Nieuwe oliedrukgever van het membraantype voor de B280

Met ingang van motornummer 14418 is bij de B280 een nieuw type oliedrukgever ingevoerd.

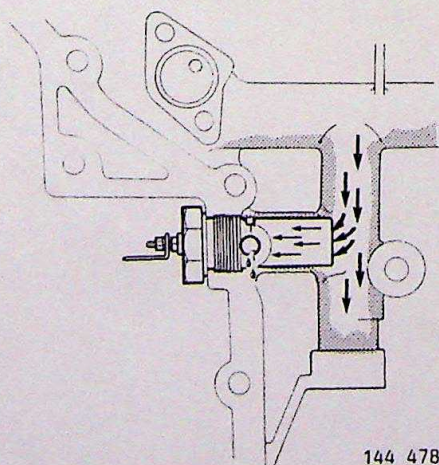
De nieuwe geveer (Volvo O/N 1 218 360-4) is van het membraantype en lijkt enigszins op die bij de 4-cilinder motoren. Het motorblok is voor de nieuwe geveer aangepast door het vroegere afvoerkanaal tussen het oliekanal en het distributiedeksel te verwijderen.

Denk erom, dat de nieuwe oliedrukgever alleen kan worden gebruikt in motorblokken in de nieuwe uitvoering, dwz. motorblokken zonder afvoerkanaal.

B 10963

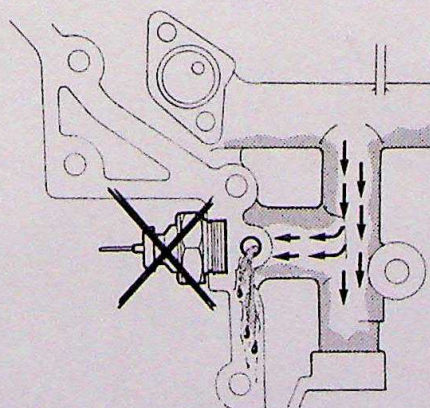
Oude uitvoering:

Geveer van het zuigertype, Volvo O/N 1 218 190-5.

Het afvoerkanaal laat de olie door die tussen de zuiger van de geveer en de wanden van het oliekanal stroomt. **GOED!**

Nieuwe geveer in oud motorblok:

De oliestroom door het afvoerkanaal wordt te groot en de oliedruk daalt! **VERKEERD!**

De nieuwe geveer mag niet bij een motor in de oude uitvoering worden gebruikt!
